สรุปผลการปฏิบัติตามมาตรการฯ และข้อเสนอแนะ

จากผลการติดตามตรวจสอบผลการปฏิบัติตามมาตรการป้องกันและแก้ไขผลกระทบสิ่งแวดล้อมและมาตรการติดตามตรวจสอบผลกระทบสิ่งแวดล้อมโครงการ SERRANO CONDOMINIUM (ระยะดำเนินการ) ระหว่างเดือนมกราคม ถึง มิถุนายน พ.ศ. 2567 พบว่า โครงการฯ มีการปฏิบัติตามมาตรการฯ เป็นส่วนใหญ่ แต่ยังคงมีมาตรการฯ บางมาตรการที่ทางโครงการไม่ได้ปฏิบัติ ปฏิบัติไม่ได้ ปฏิบัติได้แต่ไม่มีประสิทธิภาพ หรือยังไม่ถึงเวลาปฏิบัติโดยสามารถสรุปได้ดังตารางที่ 4-1

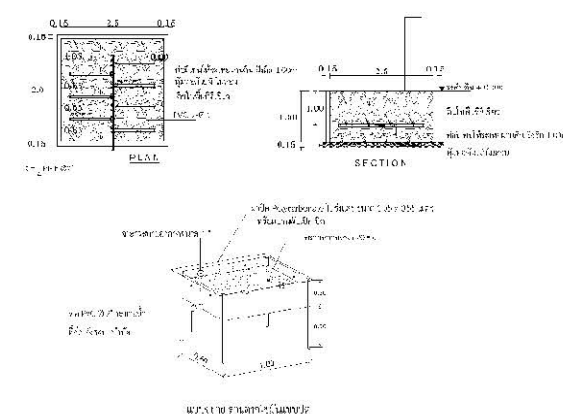
1. ทรัพยากรกายภาพ		
1.1 สภาพภูมิอากาศ	- จัดให้มีพื้นที่สีเขียวขนาด 2,876 ตารางเมตร คิดเป็นสัดส่วน 1 คน ต่อพื้นที่สีเขียว 1.020 ตารางเมตร บริเวณชั้นล่างและชั้นดาดฟ้าของอาคารชุด แบ่งเป็น 1) พื้นที่สีเขียวของโครงการ PHASE 1 ประมาณ 1,504.0 ตารางเมตร คิดเป็นสัดส่วน 1 คน ต่อพื้นที่สีเขียว 1,036 ตารางเมตร 2) พื้นที่สีเขียวของโครงการ PHASE 2 ประมาณ 1,372.0 ตารางเมตร คิดเป็นสัดส่วน 1 คน ต่อพื้นที่สีเขียว 1.023 ตารางเมตร	การดำเนินการปัจจุบัน - ปฏิบัติได้แต่ไม่มีประสิทธิภาพ : ตามมาตรการป้องกันฯ ของ PHASE 1 ระบุให้โครงการมีพื้นที่สีเขียว 3 บริเวณได้แก่ พื้นที่สีเขียวชั้นล่าง พื้นที่สีเขียวชั้นที่ 2 อาคารสโมสร และพื้นที่สีเขียวชั้นดาดฟ้า ทั้งนี้จากการสำรวจเบื้องต้นพบว่าโครงการมีพื้นที่สีเขียวชั้นล่าง และพื้นที่สีเขียวอาคารสโมสร เท่านั้น ที่ได้รับการดำเนินการ โดยมีพันธุ์พืช ขนาด และตำแหน่งที่ตั้งเป็นไปตามที่ระบุในรายละเอียดโครงการอย่างมีนัยสำคัญ สำหรับพื้นที่สีเขียวชั้นดาดฟ้านั้น “ไม่ปรากฏ” ลักษณะของการใช้งานเป็นพื้นที่สีเขียวแต่อย่างใด โดยลักษณะดังกล่าวเป็นมาตั้งแต่แรกเริ่ม ทั้งนี้โครงการได้มีหนังสือสอบถามและให้ดำเนินการไปยังผู้พัฒนาโครงการ แต่ไม่มีการตอบรับจากผู้พัฒนาโครงการแต่อย่างใด แนวทางการดำเนินการ - จากการสำรวจสภาพปัจจุบันพบว่าภายในพื้นที่โครงการไม่ปรากฏการใช้งานพื้นที่ดาดฟ้าของอาคาร A เป็นพื้นที่สีเขียวอย่างชัดเจน ทั้งนี้ลักษณะดังกล่าวเป็นลักษณะที่ปรากฏตั้งแต่แรกเริ่มโครงการ ซึ่งผู้พัฒนาโครงการ (บริษัท อินสปายด์เอสเตท จำกัด) กระทำขัดต่อ มาตรา 33 แห่ง พรบ.ควบคุมอาคาร พ.ศ. 2522 และ มาตรา 51/3 แห่งพรบ.ส่งเสริมและรักษาคุณภาพสิ่งแวดล้อม พ.ศ. 2535 ที่กำหนดให้ “มาตรการที่เสนอไว้ในรายงานฯ ไปกำหนดเป็นเงื่อนไขในการส่งอนุญาต หรือต่ออายุใบอนุญาตด้วย” (อนุญาตก่อสร้าง อ.1) ทั้งนี้ผู้จัดทำรายงานขอแนะนำให้นิติบุคคลฯ ควรติดต่อผู้พัฒนาโครงการ เพื่อให้บริษัทดังกล่าวแสดงผลของการไม่มีพื้นที่สีเขียวที่ชั้นดาดฟ้าอาคาร A พร้อมทั้งแจ้งให้ผู้พัฒนาโครงการเข้ามาดำเนินการให้เป็นไปตามที่เสนอไว้ในรายงานฯ หากเหตุผลที่อ้างไม่มีน้ำหนักเพียงพอสำหรับกรณีนี้เหตุผลที่อ้างถึงมีน้ำหนักเพียงพอให้ทำการเปลี่ยนแปลงมาตรการโดยใช้กระบวนการตามข้อที่ 5 (5) ของประกาศกระทรวงทรัพยากรธรรมชาติและสิ่งแวดล้อม เรื่อง หลักเกณฑ์ และวิธีการจัดทำรายงานผลการปฏิบัติตามมาตรการที่กำหนดไว้ในรายงานการประเมินผลกระทบสิ่งแวดล้อมซึ่งผู้ดำเนินการ หรือผู้ขออนุญาตจะต้องจัดทำเมื่อได้รับอนุญาตให้ดำเนินโครงการหรือกิจการแล้ว พ.ศ. 2561

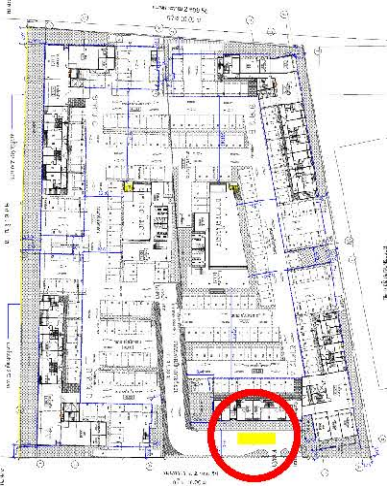
3.3 การจัดการขยะ (ต่อ)	เปียก จำนวน 1 ถัง และขยะแห้ง จำนวน 1 ถัง พร้อมถุงดำสำหรับรองรับขยะ พร้อมที่เขี่ยบูห์ บริเวณโถงต้อนรับ - ชั้นที่ 2-8 เป็นห้องพักอาศัย จัดให้มีห้องพักขยะประจำชั้น ขนาดพื้นที่ 1.28 ตารางเมตร ภายในห้องพักขยะจัดให้มีถังขยะขนาด 200 ลิตร จำนวน 2 ถัง พร้อมถุงดำสำหรับรองรับขยะเปียก ขยะแห้ง และจัดให้มีถังขยะอันตรายขนาด 30 ลิตร จำนวน 1 ถัง 3) อาคารโมสตร 1 - ชั้นที่ 1 จัดเป็นห้องพักขยะรวม สำหรับพื้นที่โครงการ PHASE 1 4) อาคาร C - ชั้นที่ 1 จัดให้มีถังรองรับขยะขนาด 30 ลิตร จำนวน 2 ถัง สำหรับรองรับขยะเปียก จำนวน 1 ถัง และขยะแห้ง จำนวน 1 ถัง พร้อมถุงดำสำหรับรองรับขยะ พร้อมที่เขี่ยบูห์ บริเวณโถงต้อนรับ - ชั้นที่ 2 - 8 เป็นห้องพักอาศัย จัดให้มีห้องพักขยะประจำชั้น ขนาดพื้นที่ 1.28 ตารางเมตร ภายในห้องพักขยะจัดให้มีถังขยะขนาด 200 ลิตร จำนวน 2 ถังพร้อมถุงดำสำหรับรองรับขยะเปียก ขยะแห้ง และจัดให้มีถังขยะอันตรายขนาด 30 ลิตร จำนวน 1 ถัง 5) อาคาร D - ชั้นที่ 1 จัดให้มีถังรองรับขยะขนาด 30 ลิตร จำนวน 2 ถัง สำหรับรองรับขยะเปียก จำนวน 1 ถัง และขยะแห้ง จำนวน 1 ถัง พร้อมถุงดำสำหรับรองรับขยะ
